レガシィのリコールについて

平成17年7月6日

平成17年7月6日、富士重工業株式会社より、国土交通省にレガシィのリコールを届け出いたしました。

改善箇所説明図

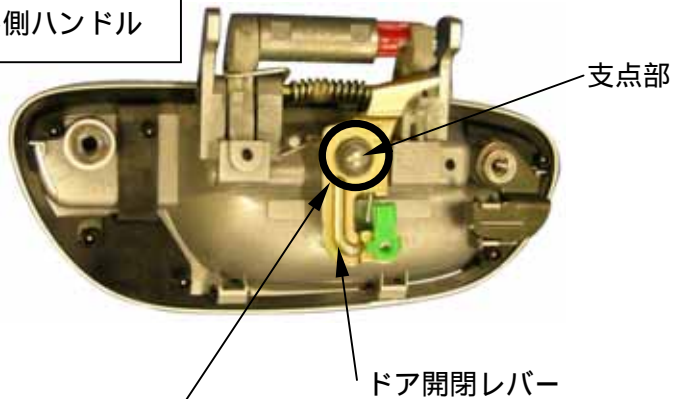
基準不適合発生箇所

リヤドア外側ハンドルのドア開閉レバーの支点部にかしめ不良のものがあるため、ドアを閉めた際に当該レバーが完全に戻らずラッチが確実に固定されていないものがある。そのため、走行中の振動等によりラッチがストライカから外れ、最悪の場合、走行中にドアが開くおそれがある。

改善内容

全車両、当該レバーの作動を点検し正常に作動しないものは、良品のリヤドア外側ハンドル一式と交換する。

識 別

リヤドアロックのラッチに黒ペイントを塗布する。
